ANÁLISE DE PROPOSTAS – 2° CHAMADA **Imbé, 12 de Novembro de 2026**

Pregão Eletrônico n° 84/2026

Registro de Preços para aquisição de material de prevenção contra incêndio

Figura 4 – Comprimento da barra de acionamento (X)

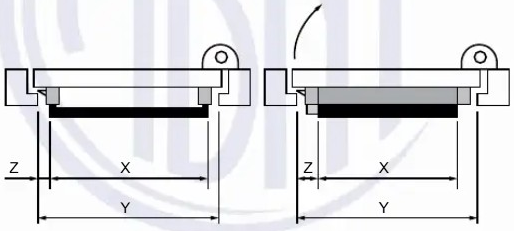
A norma NBR 11785 determina que a barra de acionamento deve atender a largura mínima de 50% da largura total da porta, sendo, a largura mínima para a porta de 1,10m deverá ser de 55cm, e para a porta de 1,30m deverá ser de 65cm, conforme segue:

5.4.3.1 O comprimento da barra de acionamento (X) deve estender-se horizontalmente em no mínimo 50 % da largura do vão luz (Y). O comprimento máximo desta barra deve ser de 1,30 m (ver Figura 4).

Portanto, as propostas para os Itens 1 e 2, ofertadas pela empresa: SILVIO RODRIGUES DA SILVA foram consideradas **APTAS**, pois atenderam integralmente aos regulamentos da norma vigente, e aos requisitos do edital, e podem ser consideradas para fornecimento dos itens na futura Ata de Registro de Preços.
